VYSVĚTLENÍ ZADÁVACÍ DOKUMENTACE Č. 1

Název veřejné zakázky:	Regenerace sídliště Jeseník, 9. květen, 2. etapa
Evidenční číslo ve VVZ:	Z2017-013554
Druh veřejné zakázky:	Stavební práce
Režim veřejné zakázky:	Podlimitní veřejná zakázka
Druh zadávacího řízení:	Otevřené řízení
Název zadavatele:	Město Jeseník
Sídlo zadavatele:	Masarykovo nám. 1/167, 790 01 Jeseník
IČO zadavatele:	00302724
Právní forma zadavatele:	801
Zastoupení:	Ing. Adam Kalous, starosta
Adresa profilu zadavatele:	https://www.kdv.cz/profil.php?ic=00302724

Vysvětlení, změna nebo doplnění č. 1:

ad 1)

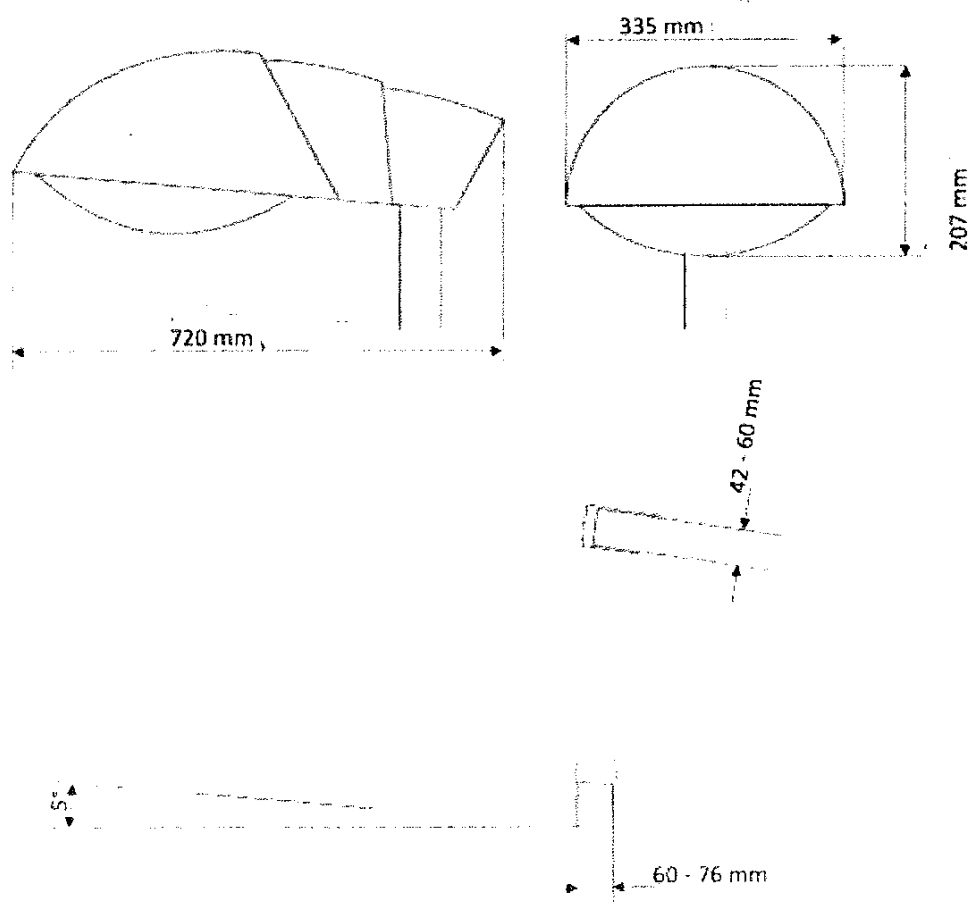
Dovoluji si zadavatele požádat o bližší specifikaci svítidel pro tuto zakázku.

- technické požadavky na svítidla jsou obsažena v objektu SO 401 - E.2. Situace, a v TZ Elektro a dále viz příložené ilustrační parametry: silniční u komunikace (ad 1), stožár 8 m s výložníkem 1,5 m, 100 W uvnitř sídliště (ad 2), stožár 5 m, bez výložníku, 70 W – ad 2.

Krytí optické části:	IP 66 .
Krytí elektrické části:	IP 44
Odolnost proti nárazu (sklo, PC):	IK 08
Napájecí napětí:	230 V - 50 Hz
El. třída izolace:	I. nebo II. (na přání)
Hmotnost (prázdné):	9,3 kg
Aerodynamický odpor CxS:	0,07 m ²
